## Änderungen am Stromkreis

### Betroffene Modelle: MWE 22 BI

Diese technische Information erläutert die vorzunehmenden Änderungen bei Beschwerden über Geräusche des Funktionswahlschalters des Mikrowellengeräts MWE 22 BI.

Das nachfolgende Bild zeigt den ursprünglichen Anschluss des Mikrowellengeräts.

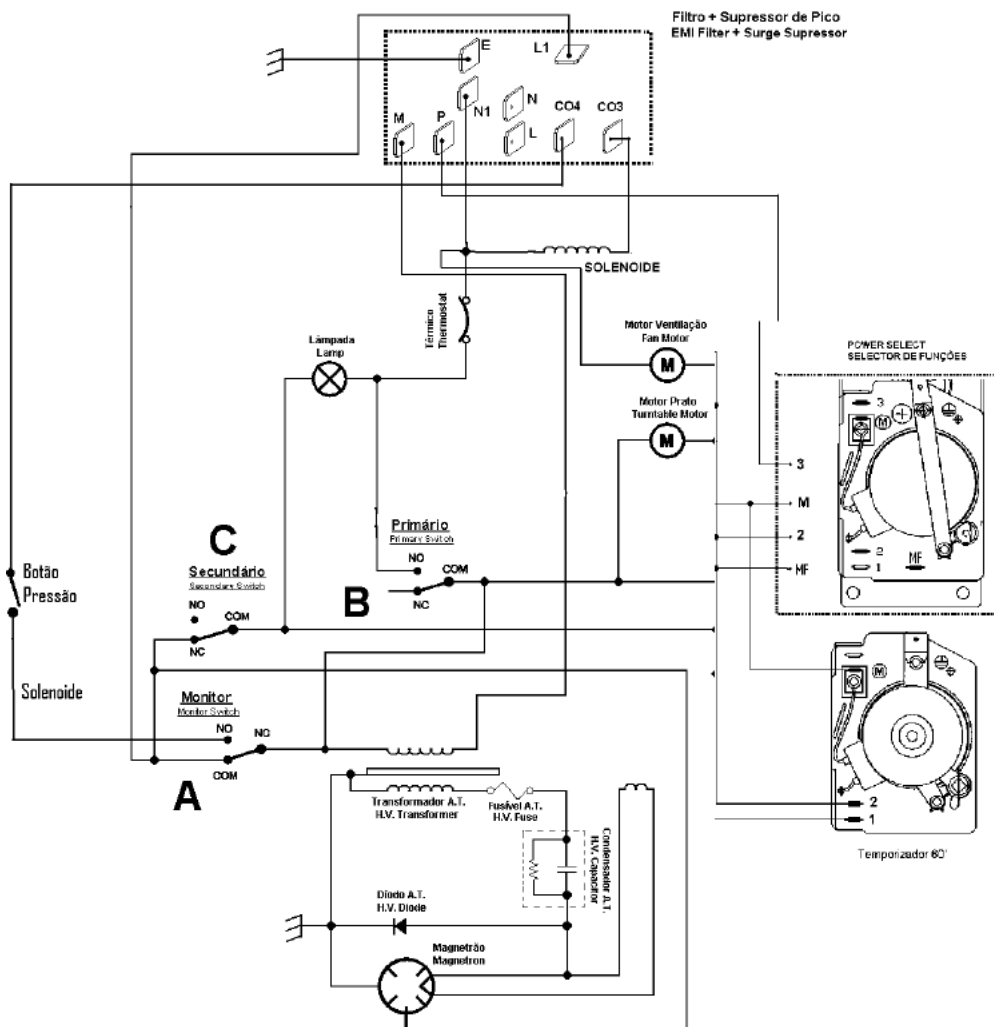
Das Problem tritt auf, wenn die Mikrowelle sich in ausgeschaltetem Zustand befindet da der Wahlschalter unter Spannung steht. Das Geräusch wird durch die Bewegung des Motors in der Aus-Position verursacht.

Wie aus dem Schaltplan ersichtlich ist, steht der Funktionswahlschalter in der Aus-Position permanent unter Spannung, wodurch der Motor kontinuierlich läuft.

### Neue Komponentenordnung

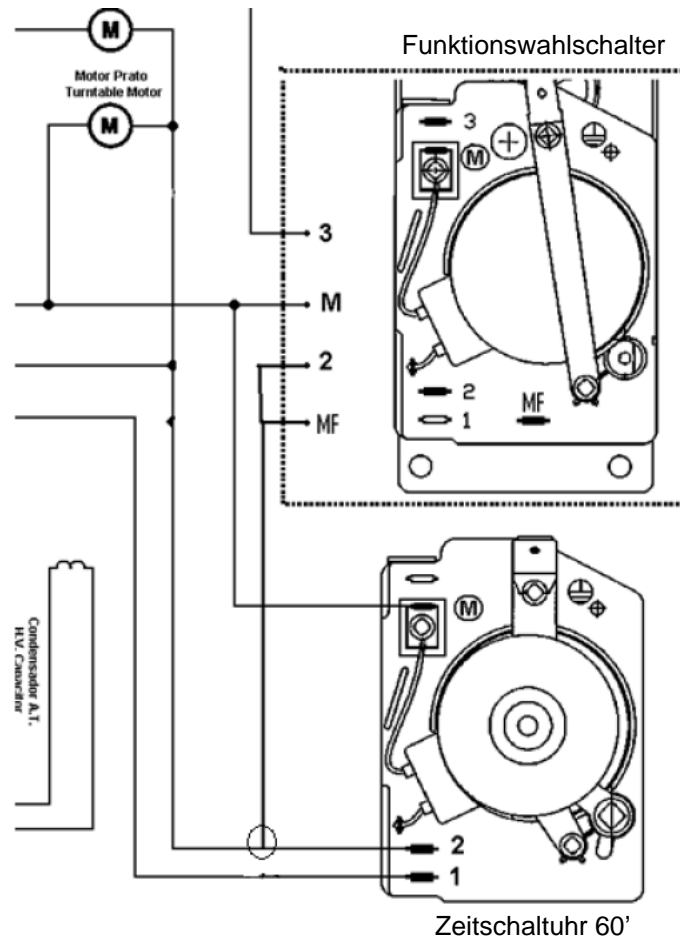
Um das Problem zu lösen, muss eine Änderung in der elektrischen Verdrahtung vorgenommen werden.

1. Trennen Sie das grüne Kabel zur MF-Klemme vom Funktionswahlschalter.
2. Trennen Sie das Kabel zur Klemme 2.
3. Verbinden Sie die Anschlüsse 2 und MF in einem Faston-Stecker und verbinden Sie diesen mit der Klemme 2 der Zeitschaltuhr, wie abgebildet.

Anschließend muss geprüft werden, ob der Motor von der Stromversorgung getrennt ist, wenn die Zeitschaltuhr auf Aus steht.
